ESTUDIO DE IMPACTO AMBIENTAL (CATEGORÍA II)
PROYECTO “URBANIZACIÓN PASEO DEL NORTE (SEGUNDA ETAPA)”
MODIFICACIÓN

SOLICITUD DE MODIFICACIÓN

La Modificación del proyecto conlleva:

COORDENADAS UTM DE LOS POLIGONOS PASEO DEL NORTE II - APROBADOS

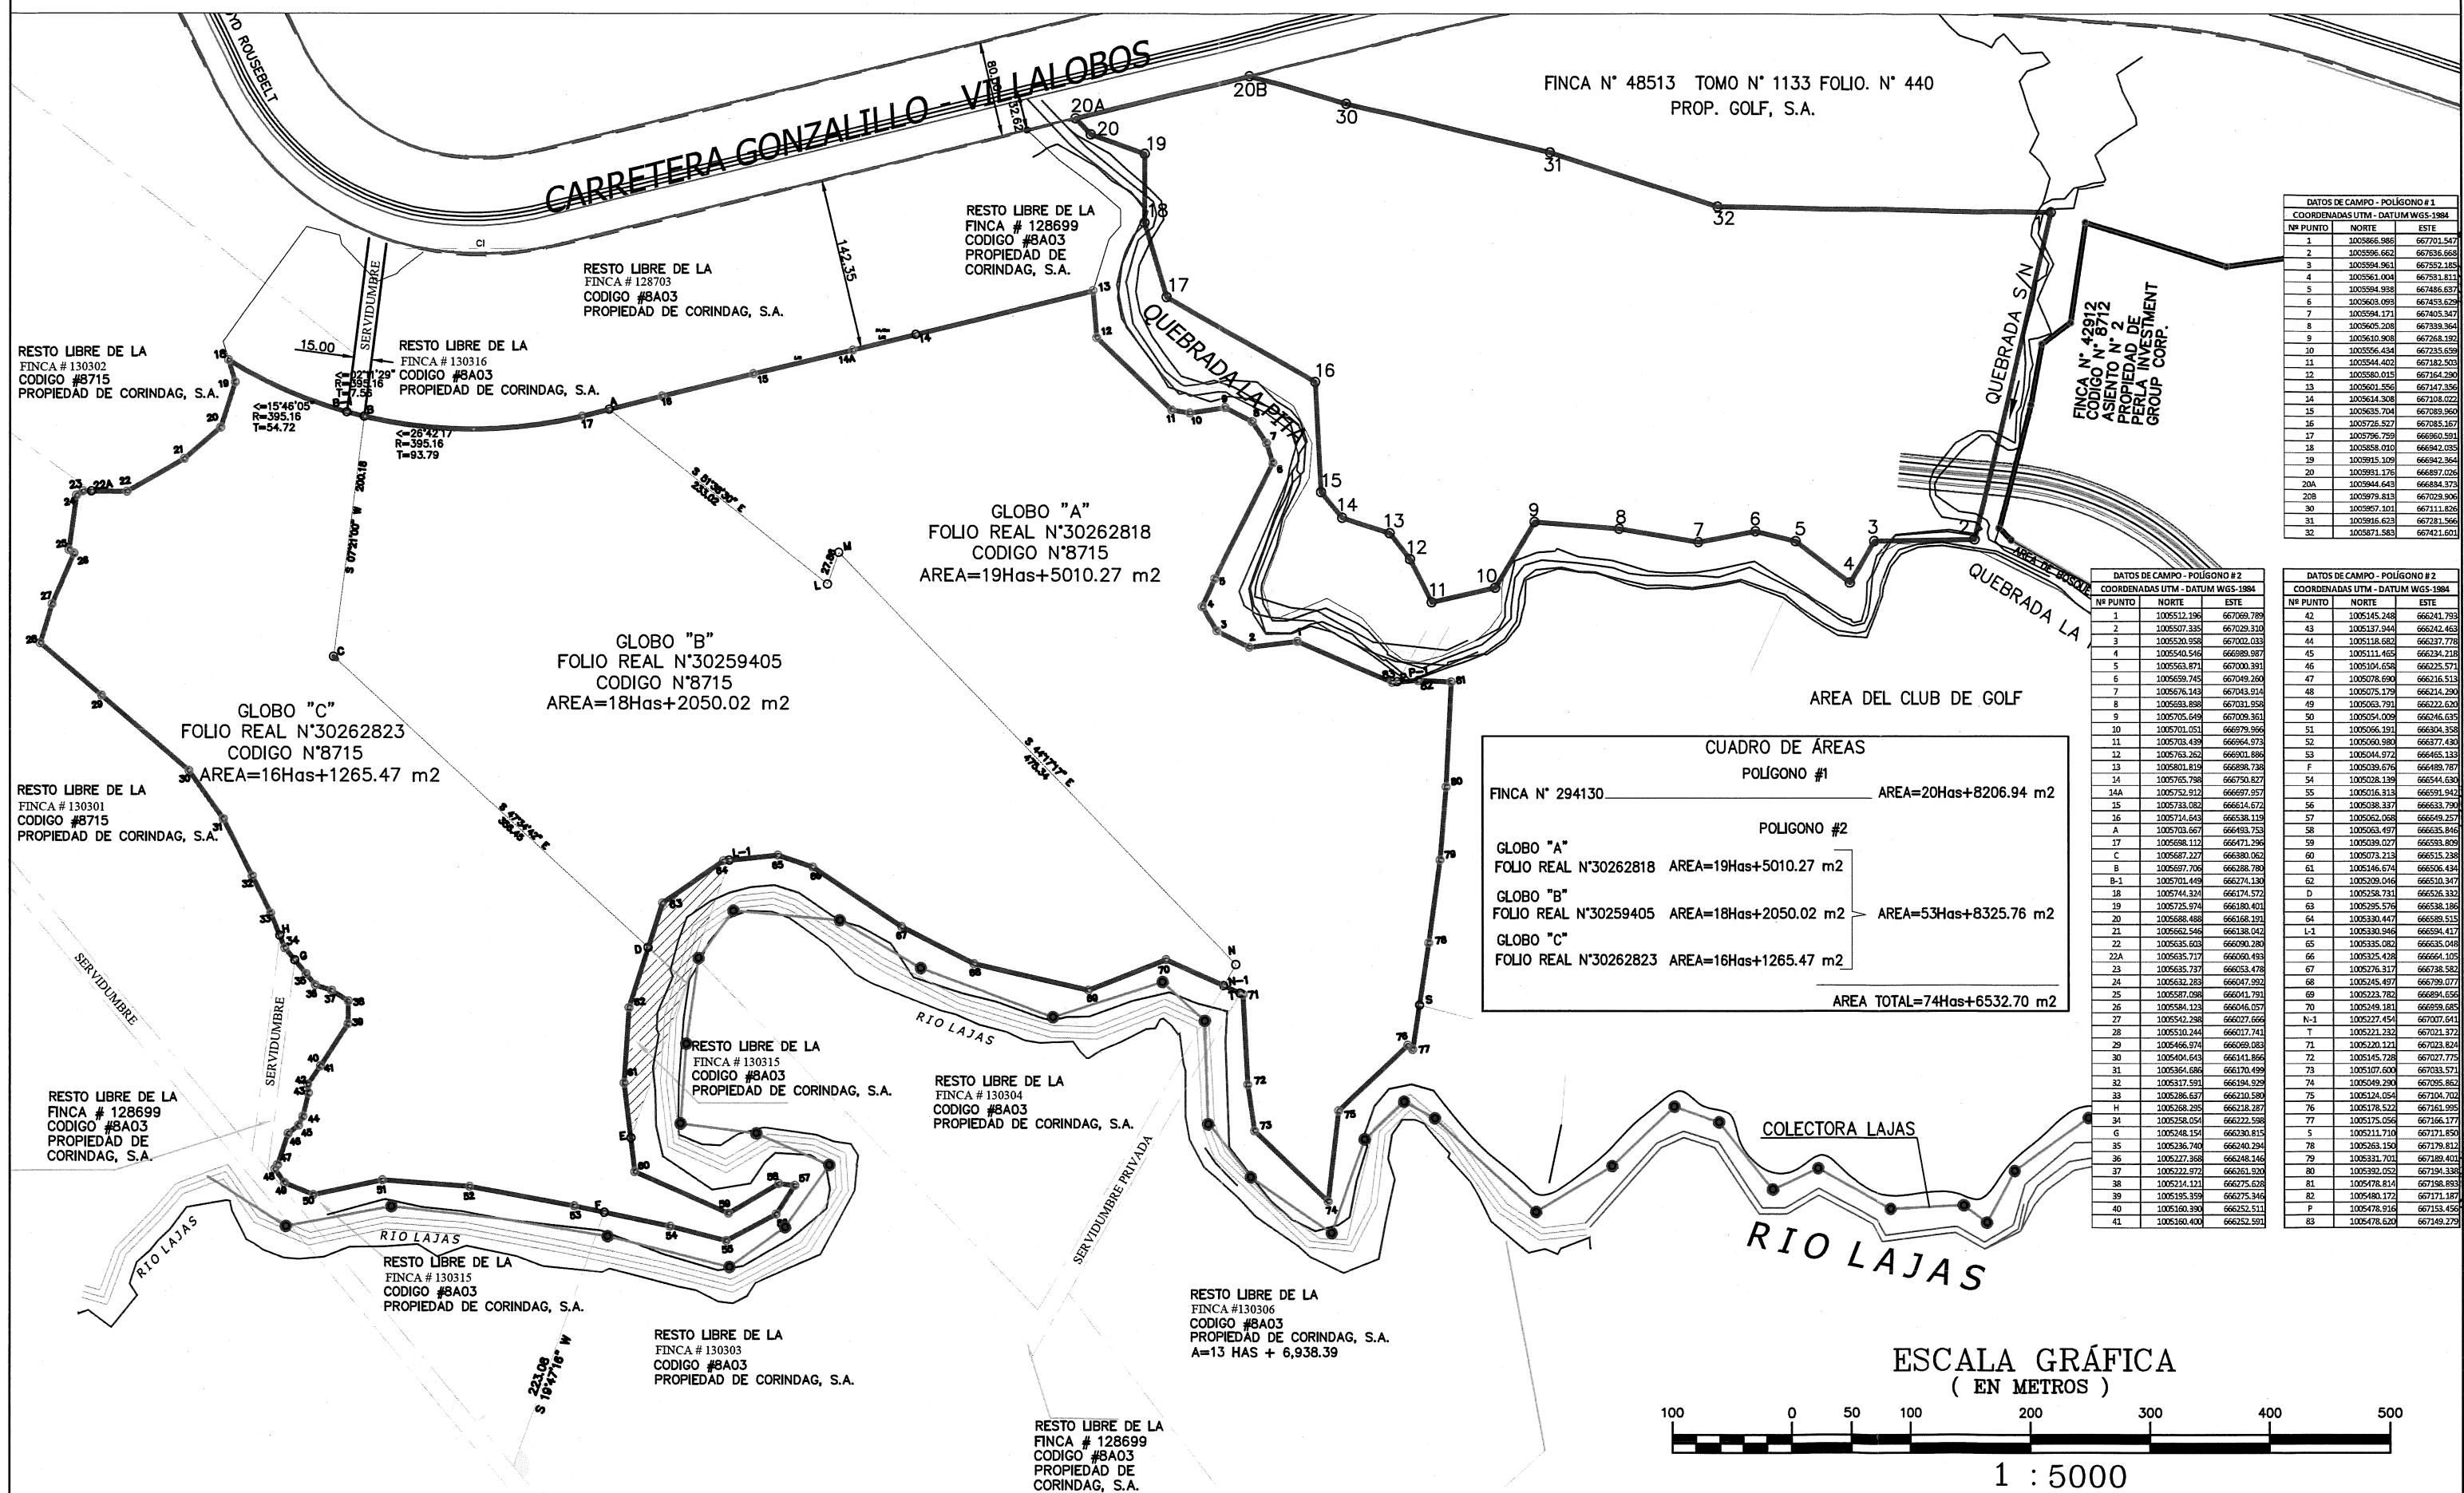
Esta localización geográfica de los polígonos precitados que conforman el área de influencia directa del proyecto (huella del proyecto) y sobre los cuales se desarrollarán las actividades previstas para la ejecución del proyecto, requieren de una corrección, producto de error en los planos; luego de una investigación catastral, que realizo la empresa promotora, se pudo comprobar que el montaje de la finca No. 294130 estaba corrido, por lo cual es necesario corregir sus coordenadas.

COORDENADAS UTM DE LOS POLIGONOS PASEO DEL NORTE II – MODIFICADOS

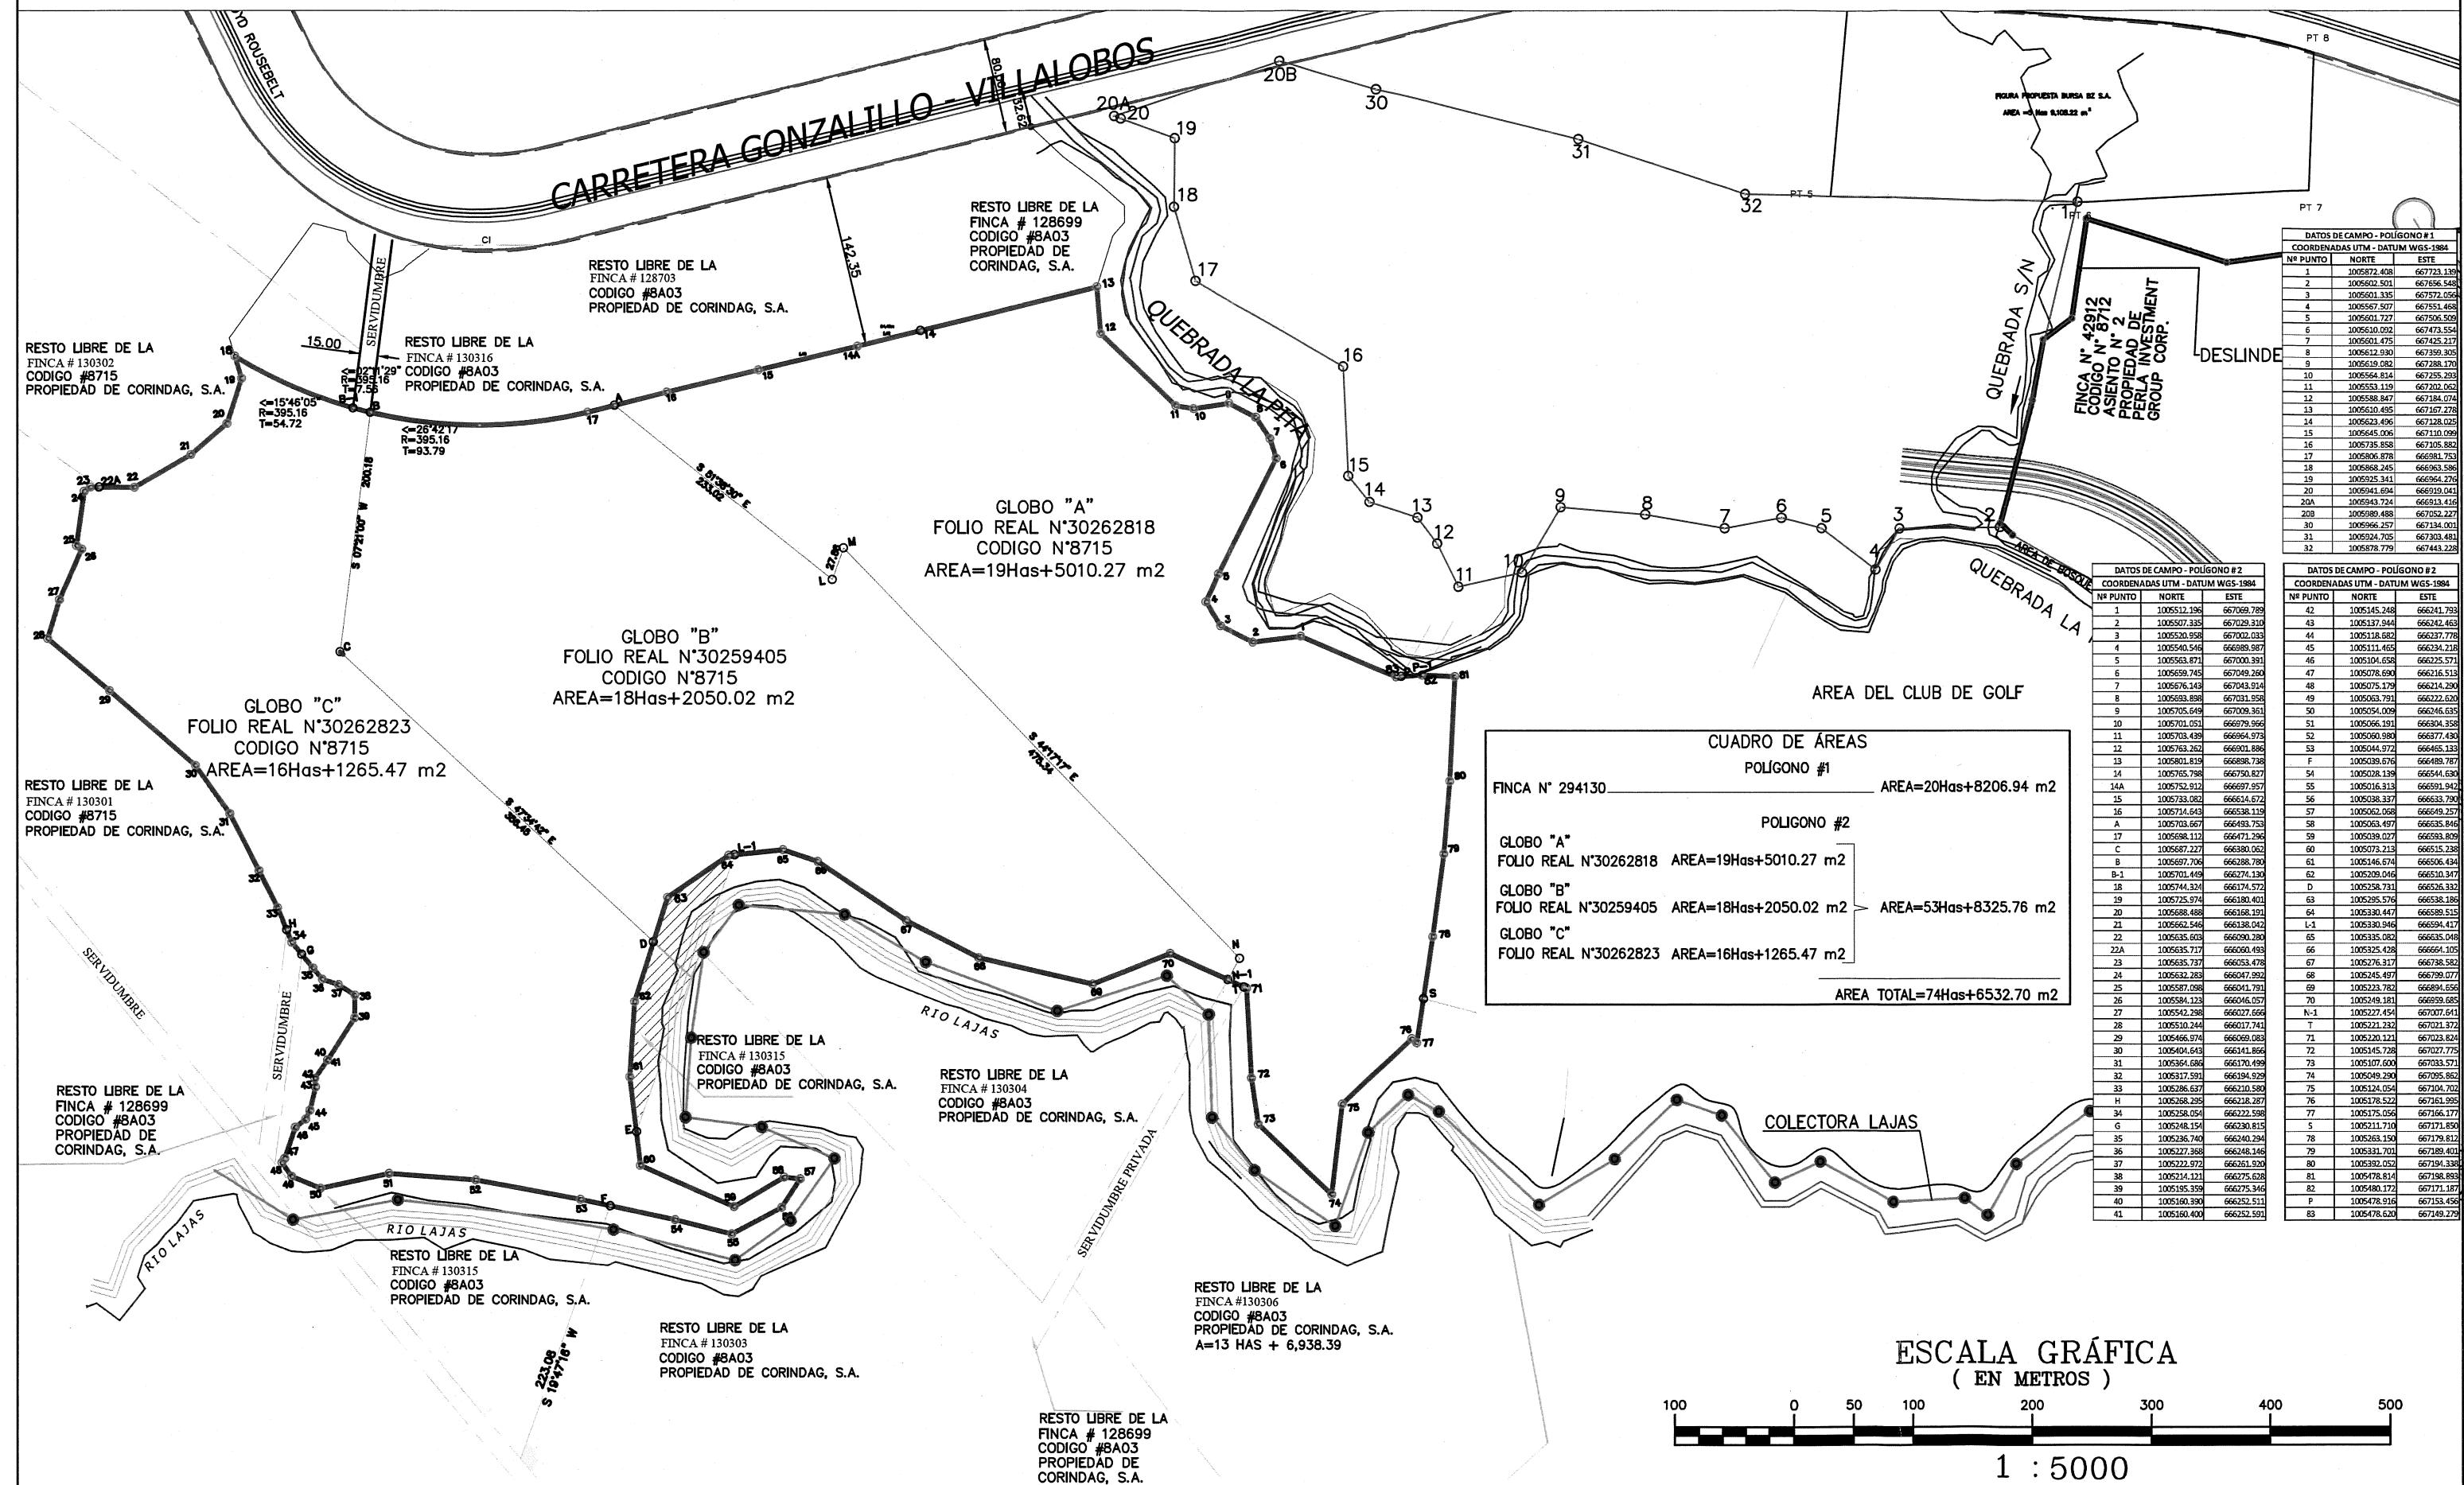
DATOS DE CAMPO - POLÍGONO # 1 - MODIFICADO		
COORDENADAS UTM - DATUM WGS-1984		
Nº PUNTO	NORTE	ESTE
1	1005872.408	667723.139
2	1005602.501	667656.548
3	1005601.335	667572.056
4	1005567.507	667551.468
5	1005601.727	667506.509
6	1005610.092	667473.554
7	1005601.475	667425.217
8	1005612.930	667359.305
9	1005619.082	667288.170
10	1005564.814	667255.293
11	1005553.119	667202.062
12	1005588.847	667184.074
13	1005610.495	667167.278
14	1005623.496	667128.025
15	1005645.006	667110.099
16	1005735.858	667105.882
17	1005806.878	666981.753
18	1005868.245	666963.586
19	1005925.341	666964.276
20	1005941.694	666919.041
20A	1005943.724	666913.416
20B	1005989.488	667052.227
30	1005966.257	667134.001
31	1005924.705	667303.481
32	1005878.779	667443.228

TOPOGRAFÍA – PASEO DEL NORTE II – APROBADO

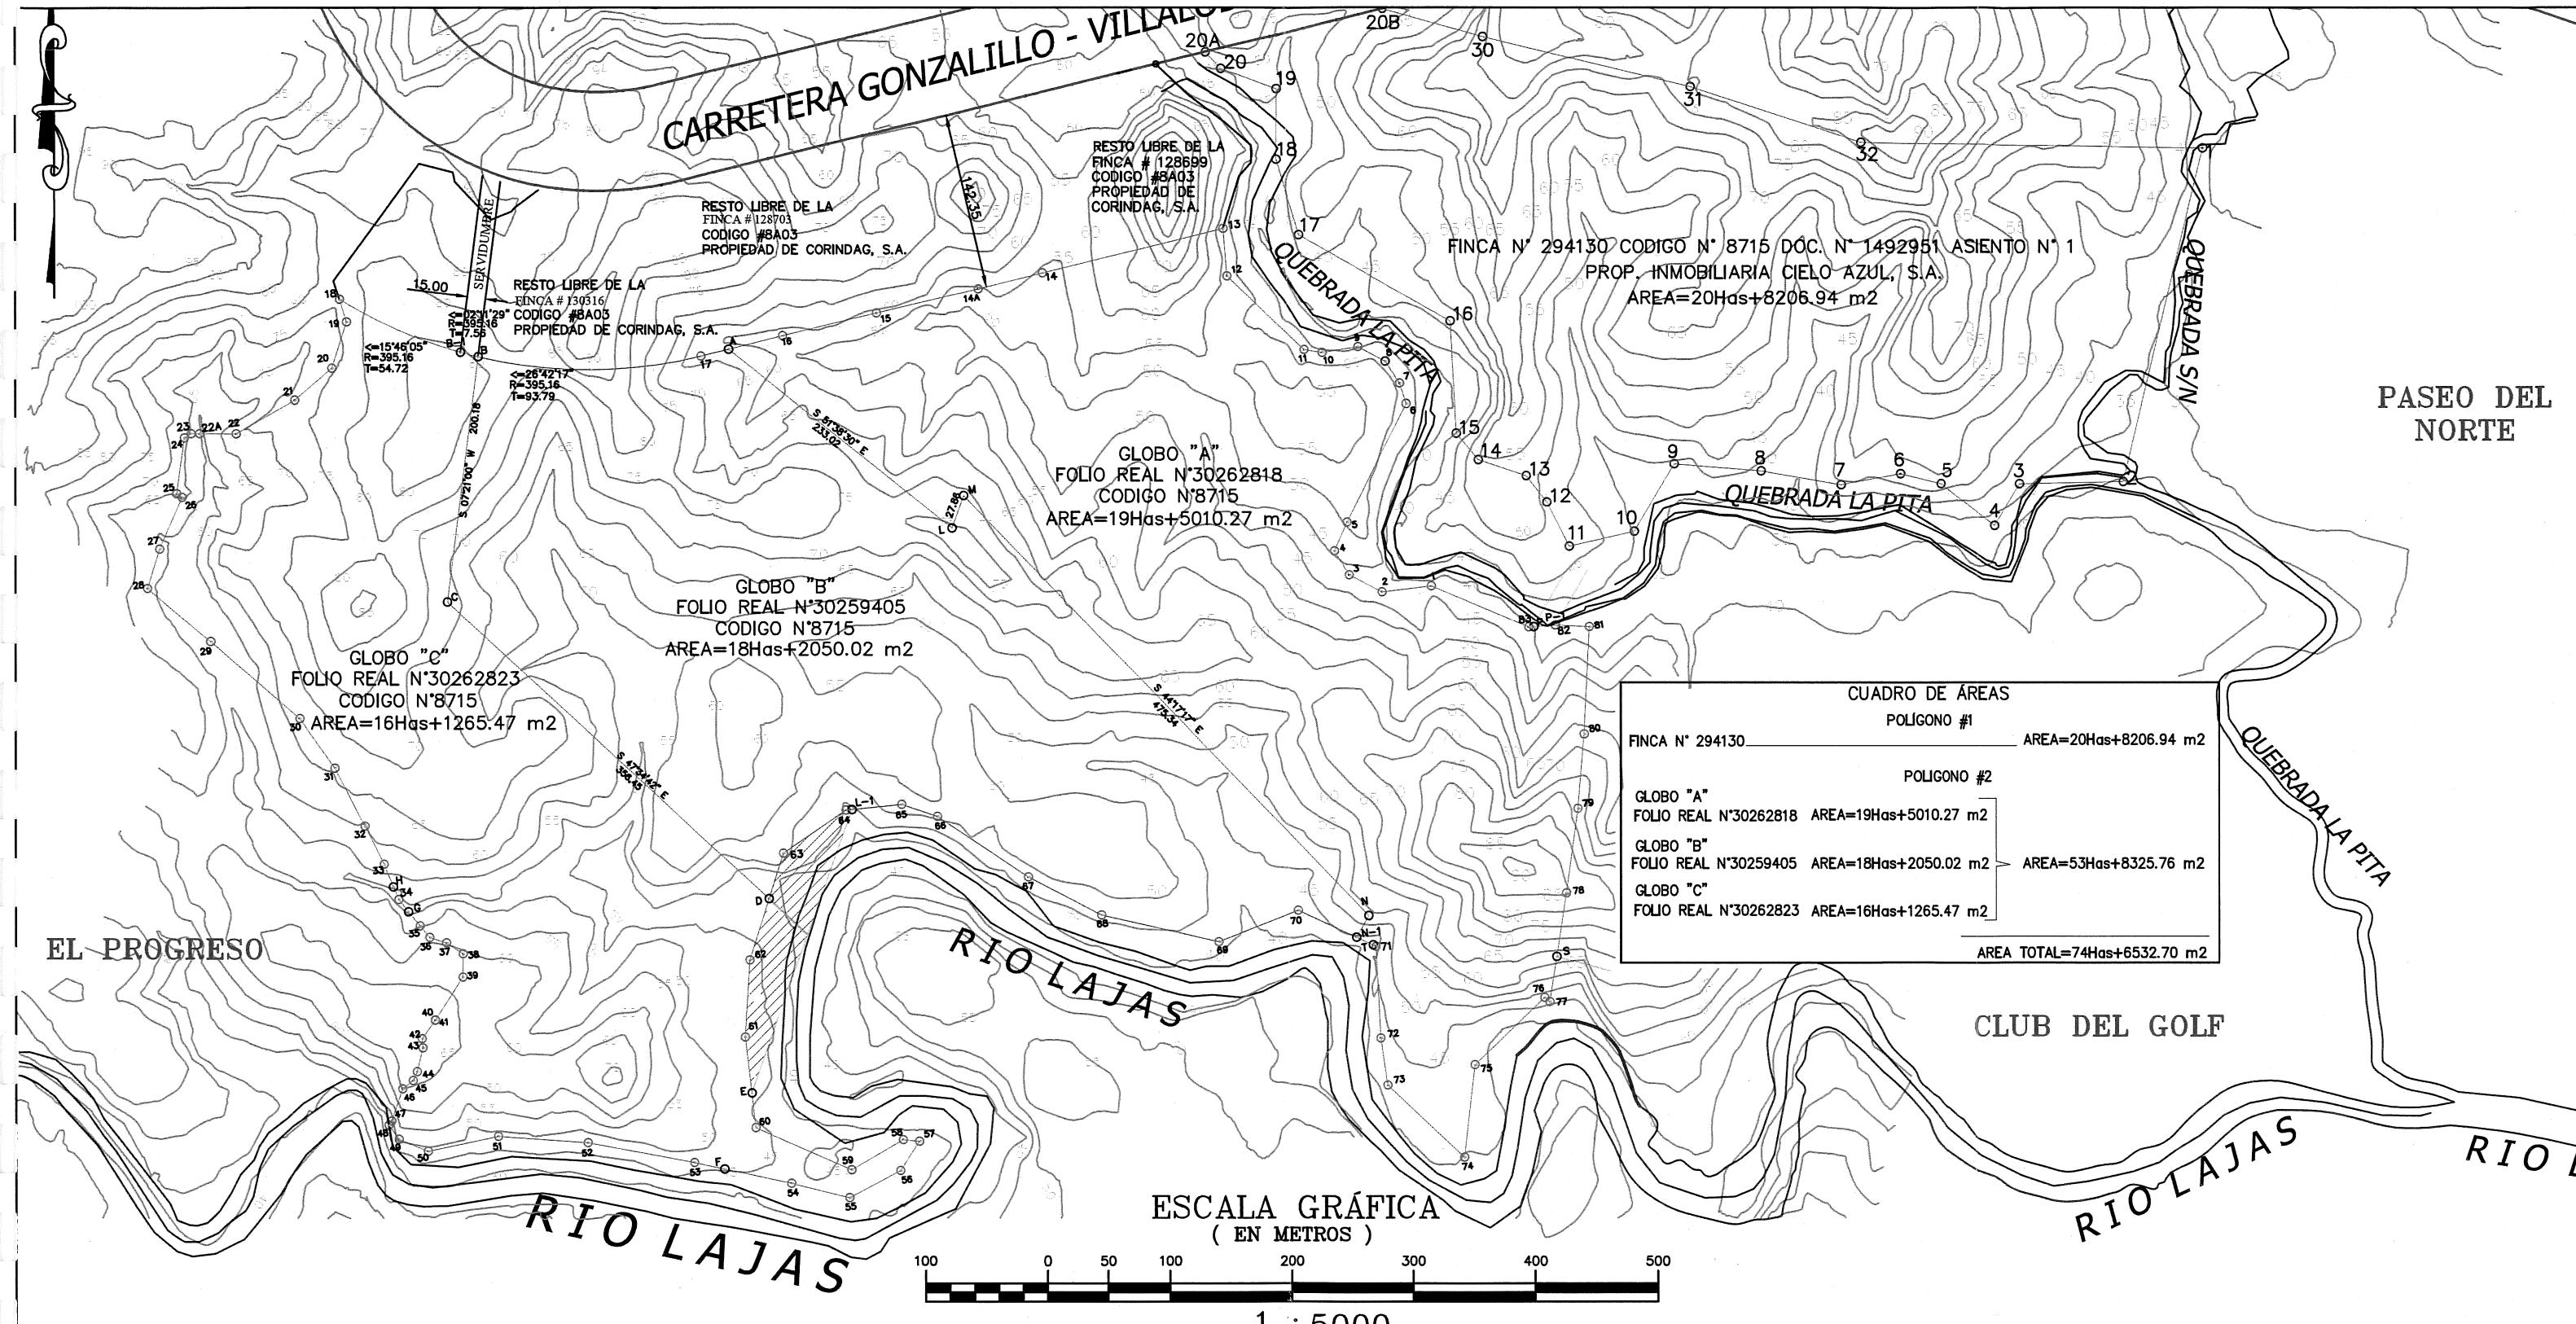
18. Plano de topografía (Aprobado) (Escala 1:5000)
19. Plano de topografía (Modificado) (Escala 1:5000)
20. Plano de fuentes hídricas (Aprobado) (Escala 1:5000)
